Mission régionale d'autorité environnementale

Région Hauts-de-France

**Avis délibéré de la mission régionale
d'autorité environnementale
Hauts-de-France
sur le projet de construction d'un bâtiment commercial
sur la commune de Clairoix (60)
Étude d'impact de juillet 2025**

n°MRAe 015768/A P - 016545/A P

Localisation du projet (source : étude d'impact page 28)

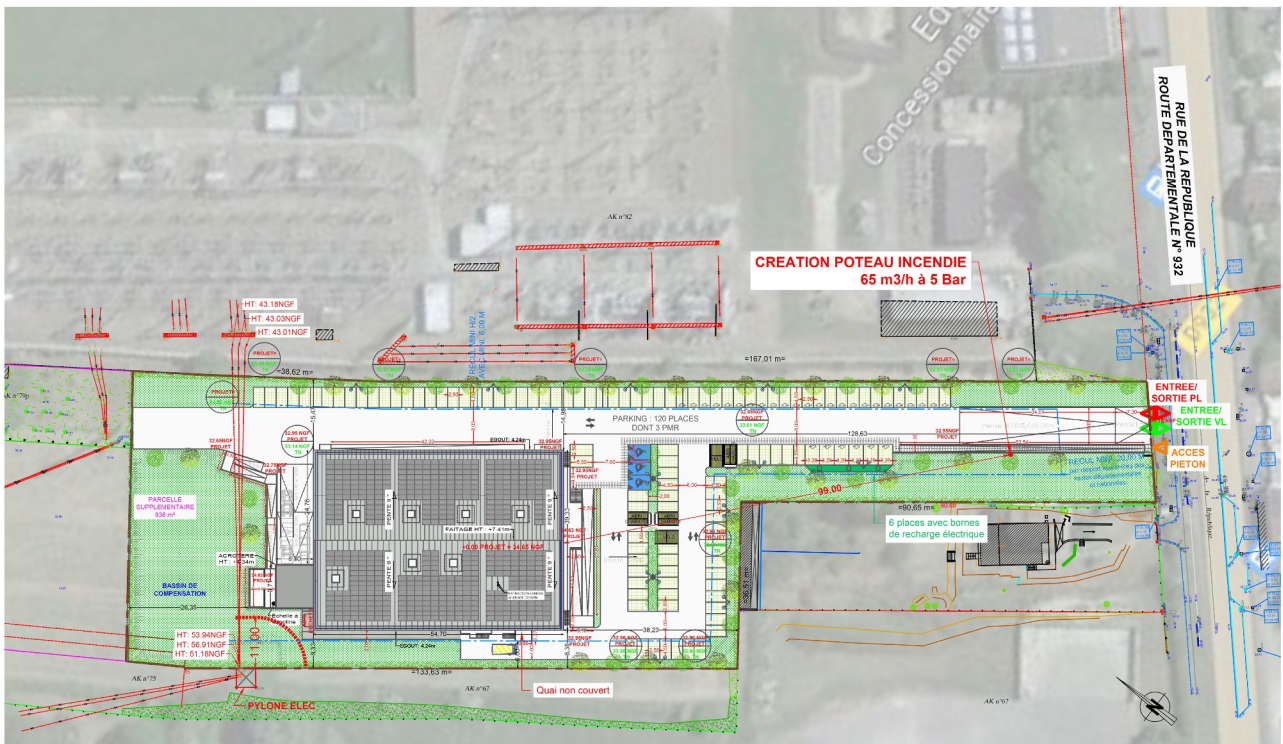
L'étude d'impact n'explicite pas les raisons pour lesquelles ce deuxième scénario permet une réduction des impacts du projet.

La décision de soumission à étude d'impact du projet (2025-8553) recommande d'étudier l'évitement du secteur d'implantation choisi afin de ne pas augmenter la vulnérabilité du territoire, dans un contexte de changement climatique qui conduit à des événements pluvieux plus intenses et plus fréquents. Cette recommandation se base sur un porter à connaissance de l'État en 2014 relatif à l'aléa d'inondation lié à la rivière Oise préconisant une absence de construction en cas d'aléa supérieur à 1 mètre de hauteur d'eau.

- *de compléter l'étude des scénarios avec l'analyse d'implantations alternatives visant à éviter le secteur d'aléa d'inondation supérieur à 1 mètre d'eau ;*
- *de présenter une comparaison des deux scénarios étudiés et de justifier de la manière dont le scénario choisi permet une réduction des incidences du projet.*
